# PREFEITURA MUNICIPAL DE PATROCÍNIO

PARECER UNICO N° 71/2022 D		' 71/2022   Data da	a vistoria: 17/12/2021		
INDEXADO AO PROCESSO:		PA CODEMA:	SITUAÇÃO:		
LICENCIAMENTO AMBIENTAL		10.896/2021	Pelo deferimento		
FASE DO LICENCIAMENTO: LICENÇA AMBIENTAL SIMPLIFICADA - CADASTRO					
EMPREENDEDOR: CULTIBRAS AGRONEGÓCIOS LTDA (antiga ACB Agronegócios)					
<b>CNPJ:</b> 32.0					
EMPREENDIMENTO: SUPERFERTIL FERTILIZANTES LTDA					
ENDEREÇO:	RODOVIA MG 230 – KM 86 +200N	/ N°:	BAIRRO: ZONA RURAL		
MUNICÍPIO:	PATROCÍNIO	ZONA:			
CORDENADAS (DAT	JM)				
SIRGAS 2000	2000 Latitude: 19°2' 28"S Longitude: 46°49'17,58"O		46°49'17,58"O		
LOCALIZADO EM UN	IIDADE <u>DE CO</u> NSERVAÇÃO:				
INT	EGRAL ZONA DE AMORTECIMENTO	USO SUSTENTÁVE	L X NÃO		
BACIA FEDERAL:	RIO PARANAÍBA BAC	CIA ESTADUAL: RIO SALITRE	<b></b>		
UPGRH: PN2					
CÓDIGO:	ATIVIDADE OBJETO DO LICENCIAME	NTO (DN COPAM 213/2017)	CLASSE:		
C-04-19-7	FORMULAÇÃO DE ADUB	BOS E FERTILIZANTES	1

### **Parecer Técnico**

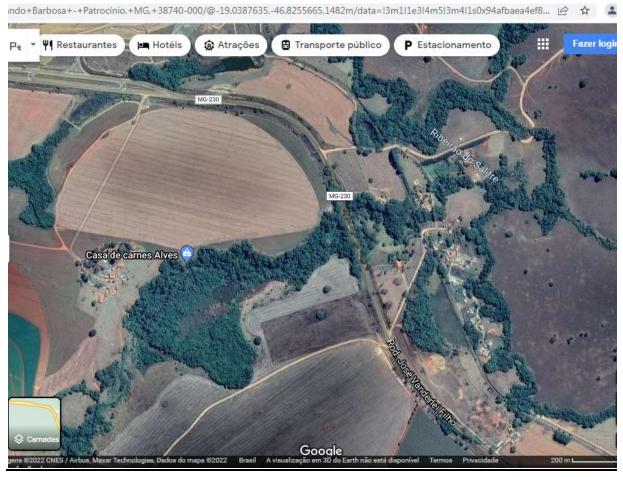
Drenagem Pluvial: segundo os projetos apresentados temos duas situações. A primeira situação se trata da área do empreendimento em si, onde o projeto páginas 237 a 239 e 153 (I) do processo - prevê a coleta de água pluvial dos telhados dos prédios dentro do imóvel e lançamento em uma bacia de detençãode drenagem pluvial, a qual vai reter água pluvial liberando-a aos poucos e encaminhando-a para um extravasor com ala de saída em concreto armado e pedras de mão argamassadas no chão. Projeto de engo Breno Teixeira Lucas. Essa caixa de detenção com capacidade de detenção de 1.020,95 m<sup>3</sup>. O fluxo será direcionado à essa caixa através de canaletas de concreto, exceto onde tem passagem de veículos, quando o fluxo será tubulado em manilhas de concreto, com vazão prevista na canaleta de 0,24 m³/s. A caixa de detenção é bem extensa, medidas internas 265 m x 6,00 m x 1,5 m e possui 6,0 metros de altura. Há dúvida quanto ao revestimento interno dessa caixa. A vazão calculada para ser coletadanessa caixa é 180 l/s ou 0,18 m³/s proveniente de uma chuva crítica prevista de 125,64 mm/h, de 15 minutos, período de retorno de 30 anos. A idéia do projeto é concentrar o volume de escoamento pluvial dentro da caixa e ir lançando aos poucos, via orifício de fundo com vertedouro, para a saída em ala de dissipação com pedras argamassadas de piso. O lançamento final seria em solo, com declividade suave, em direção à lavoura do vizinho e mais adiante, cerca de 190 metros há presença de uma APP, que é parte da reserva Legal do imóvel originário – da matrícula anterior antes do desmembramento.

A segunda obra pluvial é na área do trevo de acesso, onde o projeto prevê a coleta tubular conjugada com sarjetas e canais trapezoidais, direcionando o fluxo para um dissipador de energia que lança numa caixa de detenção de 18,0 x 8,0 x 1,0 m situada na faixa de domínio da Rodovia MG-230, sentido Patrocínio. Esta caixa está cerca de 120 metros à montante de um bueiro do tipo galeria dupla 1,80 x 2,0 m sobre a rodovia MG-230, onde o curso d'água é canalizado. Uma das áreas de Reserva Legal fica próxima dessa travessia de bueiro, à montante do ponto final da rede. O projeto de drenagem do trevo é do projetista Wander Mário Brahim Cortêz, mostra que a caixa não possui saída nenhuma. O volume de escoamento calculado para essa parte do trevo também não foi observado.

Ambos os projetos de drenagem apresentam o lançamento fluxo final em direção ao curso d'água que corta a APP do imóvel contíguo, pela declividade natural do terreno.

De acordo com a plataforma IDESisema a vegetação da Reserva Legal é um fragmento do Bioma Mata Atlântica, o tipo Floresta Estacional Semidecidual Montana – ver fotos 8 e 9 – a qual é protegida por Lei Federal nº 11.428/2006. A legislação prevê que as prováveis intervenções nesse tipo de vegetação ficam bem restritas já que o ideal é aplicação de práticas preservacionistas. Um fator preocupante é que a área de manipulação do produto e o pátio do empreendimento serão sem revestimento, o que favorece ao escoamento superficial com carreamento de solo. Isso trará problemas às caixas de detenção e de passagem, as quais terão seus orifícios obstruídos com freqüência, gerando maior número de atividades de manutenção e possíveis transbordamentos nas mesmas. Os trasbordos geram processos erosivos que se direcionarão para a as áreas de jusante – incluindo a lavoura e a Reserva Legal. As intervenções permitidas pela lei são apenas em casos especiais, os quais não se aplicam à situação em questão. Assim sendo, no intuito de evitar processos erosivos que possam ser decorrentes do vertedouro do lançamento da caixa de retenção da Cultibrás, solicita-se a alteração de projeto de drenagem pluvial, no sentido que o lançamento não seja a céu aberto, diretamente no solo. Ao invés disso, solicita-se que a caixa de retenção de água pluvial tenha sua rede estendida da saída da caixa até o canal de drenagem natural existente, o de bueiro de concreto sob a rodovia. A ligação do trecho final do dissipador deveria ser preferencialmente em rede tubular, recolhendo o volume e entregando-o até um local onde o nível é zero, praticamente, junto da água do curso d'água. O lançamento direto no solo é altamente suscetível aos processos erosivos, os quais podem desencadear voçorocas e outros danos à APP e à RL. Conforme foi explicado no item Solo acima, deste parecer, os latossolos nolocal, após períodos de cultivo, perdem sua característica de elasticidade e teor de argilomonerais, ficando mais poroso. Assim, se o lançamento da caixa de retenção ocorrer como no projeto, antes da APP há a lavoura antiga, provavelmente o solo será erodível na presença de escoamento superficial, mesmo que de baixa velocidade.

Apresentar projeto corrigido de drenagem pluvial para	60 dias
	construção de escada de dissipação promovendo a	
	interligação da saída da caixa de retenção de efluente	
7	pluvial do empreendimento para a caixa final de	
	drenagem do trevo de acesso. Projeto deve ter	
	aprovação prévia da SEMMA evitando o lançamento	
	pluvial diretamente no solo.	
	Comprovação com relatório fotográfico da execução do	180 dias.
8	projeto de drenagem corrigido citado na condicionante	
	acima nº 7.	
	Executar o Programa de Automonitoramento, conforme	
	definido no Anexo I, com apresentação da ART, que	Durante a vigência
	contemple os efluentes contaminados, cujos resultados	da licença
9	devem ser apresentados anualmente à SEMMA em	
	relatório assinado pelo responsável técnico pelo	
	monitoramento da unidade.	
10	Apresentar PRTF (com ART) com período de 3 anos	180 dias
	para plantio de 56 árvores de espécies nativas como	
	compensação à supressão das árvores isoladas. O
